# 改善箇所説明図

## 基準不適合発生箇所

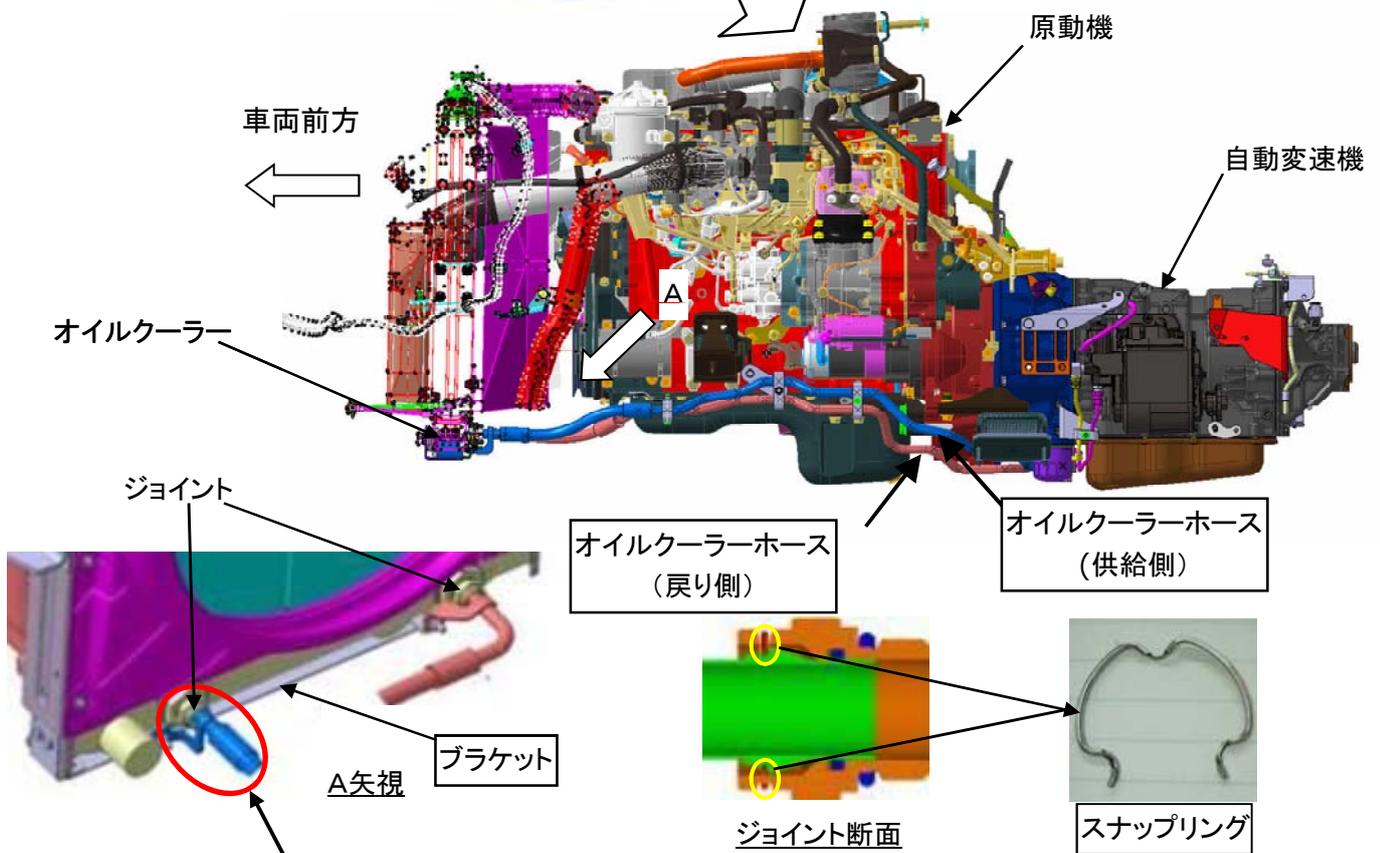
自動変速機において、自動変速機用のオイルをオイルクーラーへ供給するオイルクーラーホースの配索が不適切なため、原動機の振動によりオイルクーラーと当該ホースを締結しているジョイント部のスナップリングが摩耗するものがある。そのため、そのまま使用を続けると、スナップリングが折損して当該ホースが外れ、オイルが漏れて動力が伝わらなくなり、走行不能となるおそれがある。

全車両、オイルクーラーホースおよびブラケットを対策品と交換するとともに、スナップリングを新品に交換する。

識別:改善済車両にはネームプレートに白色ペイントを塗布する。
